核四廠一號機汽機廠房基礎第十五區塊 混凝土澆置專案視察報告

行政院原子能委員會
核能管制處
中華民國九十二年五月一日

圖九：混凝土搗實作業執行時震動棒未垂直插入情形

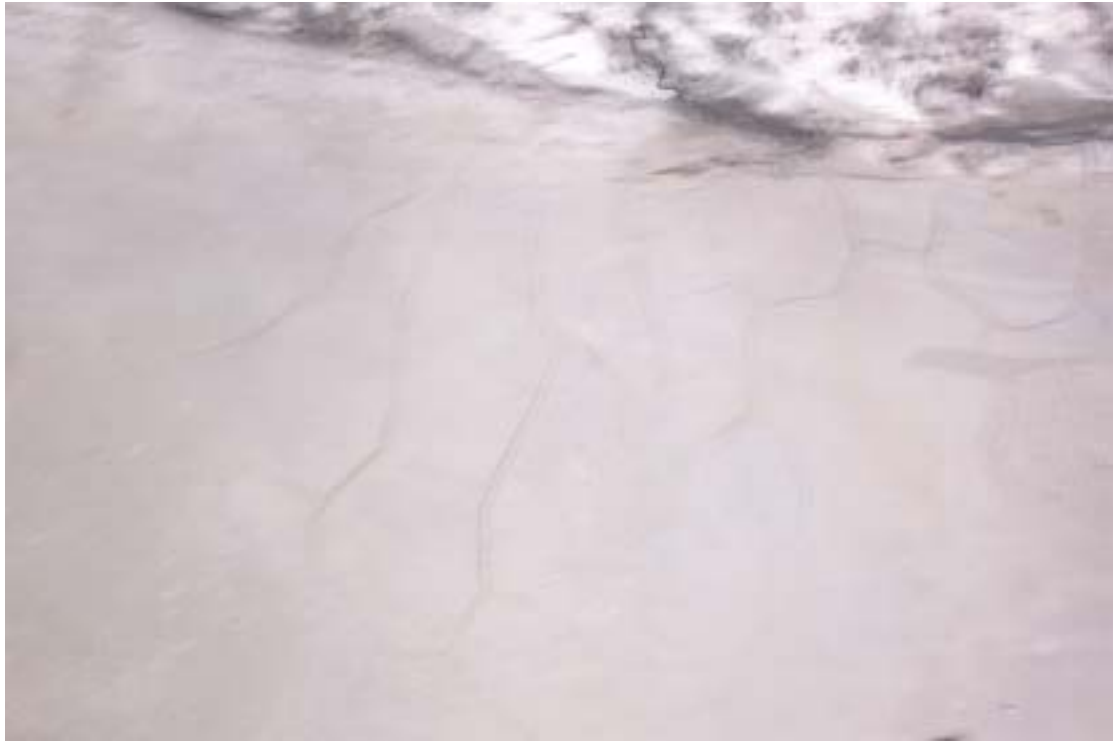
以上各項規定，經現場查證紀錄（詳附件七及圖七~九），第一項由混凝土澆置計畫之混凝土澆置昇層圖，基礎澆置厚度 2 M 分四層澆置可符合要求，但該計畫對分層澆置之執行程序未明確說明，因此現場實際施工方式在顧及澆置速率，以避免冷縫產生的管制下，未明確分層澆置，而一次澆置全昇層的結果，混凝土形成溢流的情形，使得震動棒的搗實服務範圍，變的廣大而不易充分搗實，搗實作業亦成為混凝土導流的結果。同時在表面鋼筋較密的情形下，青龍管（澆置出口段軟管）未插入鋼筋層下，容易形成混凝土堆積在頂層鋼筋上方，在遇有埋版處其搗實作業更加不易情況下，鋼筋層下方及埋件下方容易產生氣室，針對此點，施工處有必要再作進一步檢討改善，特別是澆置計畫的審查，應確認施工方式是否滿足混凝土澆置中作業的要求。

綜合以上結論，除第一、五、六、七、八項有待改善部份外，其餘整體澆置作業從澆置前至澆置後，品管作業管制情況良好。在第一及第五項施工處均已承諾加強要求改善。第五項因考慮避免冷縫的發生，採一次澆置全昇層，不符分層澆置要求，而影響震動棒搗實作業成效，本會已發出編號 LM-會核-92-10-0 視察備忘錄（如附件六）要求台電施工處檢討並提出改善對策。而第七、八項將配合工程進度作整體完成面完成情形，由承包商另提完成面混凝土修補作業程序送施

圖十四：工作角鋼切除以混凝土修補後形狀不規則
且邊緣均發生裂縫之情形

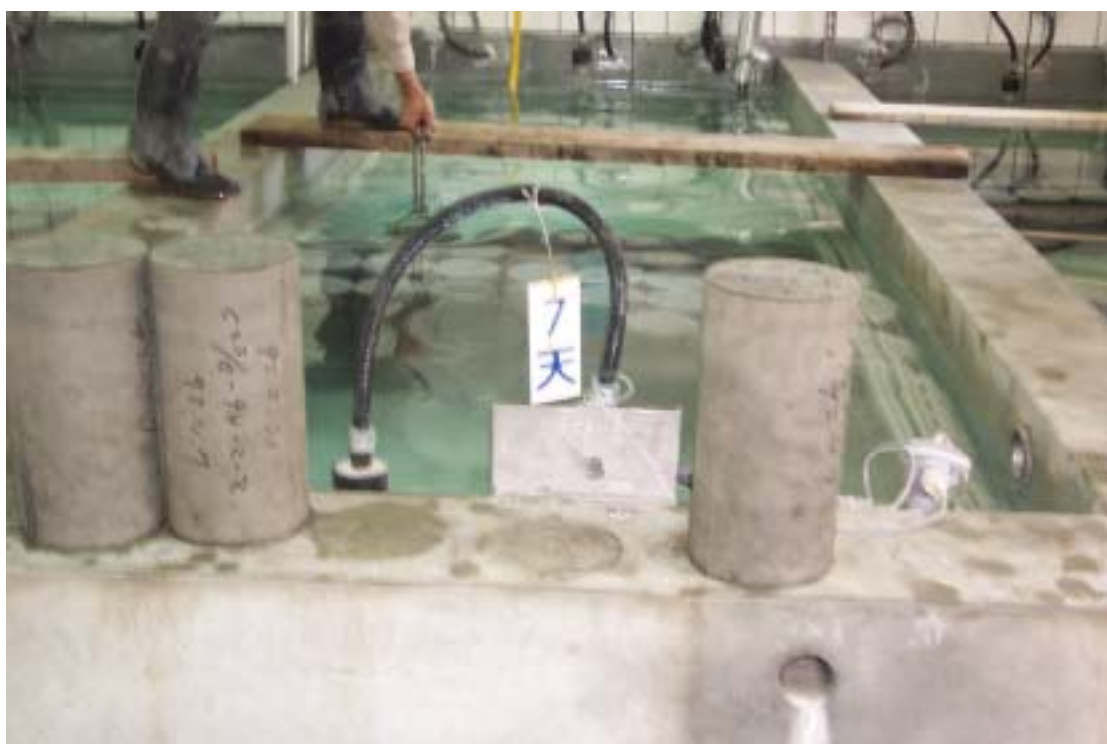
- (1) 部份區塊為完成面應粉光卻以粗造面方式處理，而部份區塊屬粗造面卻以完成面粉光方式處理(如圖十一、十二)，顯示施工人員應加強工作內容的瞭解。
- (2) 粉光作業的要求應配合混凝土凝結硬固的速度施作，避免乾縮裂縫發生，經現場巡視，有局部發生乾縮裂縫，應配合混凝土澆置完成面修補作業，予以改善(如圖十三)。
- (3) 工作角鋼於完成面四周採 Block Out 方式處理，經切除後應依混凝土修補作業程序修補，且採無收縮混凝土施作，現場發現修補後呈現收縮縫，且修補區域呈不規則，降低其混凝土品質(如圖十四)。
